Acuerdo 1312 Por el cual se aprueba la incorporación del cambio en los límites de generación y absorción de potencia reactiva de las unidades de la planta de generación Flores IVB y las respectivas curvas de carga

Acuerdo Número:	Fecha de expedición:	Fecha de entrada en vigencia:
N° 1312	04 Junio 2020	09 Junio 2020

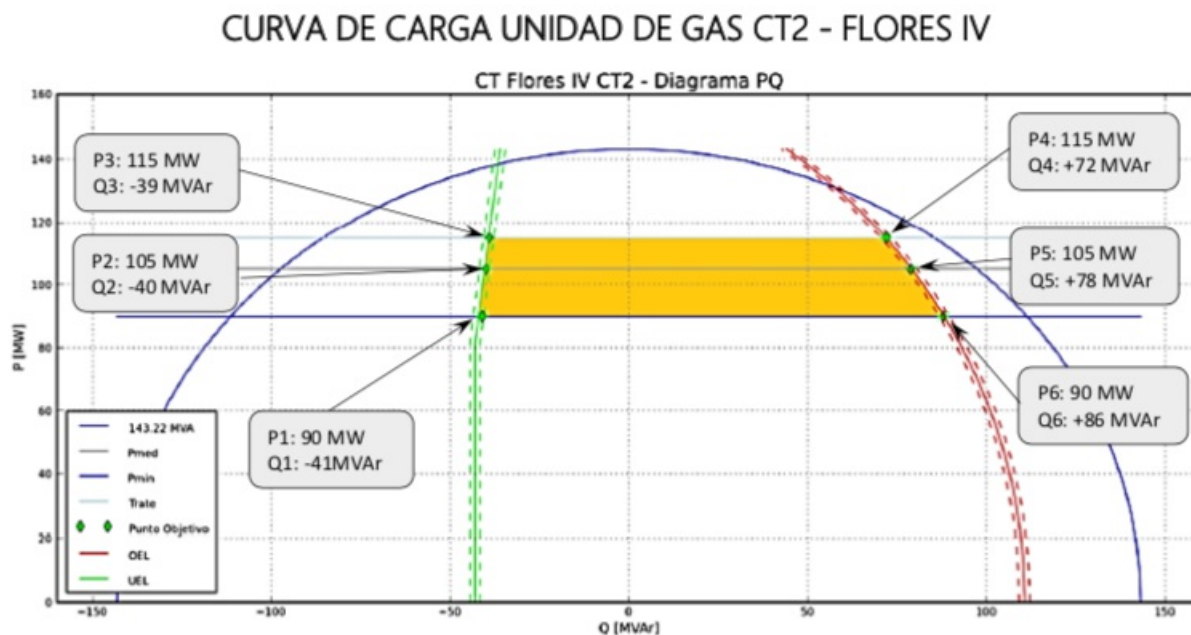
Aprobar la declaración de una nueva curva operativa de carga de las unidades Gas CT2, Gas CT3 y Vapor ST2 de la planta de generación Flores IVB, en las que se definen la capacidad para entrega y absorción de potencia reactiva de las unidades en función de la potencia activa generada, como se presenta a continuación:

Puntos Aprobados	Potencia Activa [MW]	Potencia Reactiva [MVar]
Punto 1	90	-41
Punto 2	105	-40
Punto 3	115	-39
Punto 4	115	+72
Punto 5	105	+78
Punto 6	90	+86
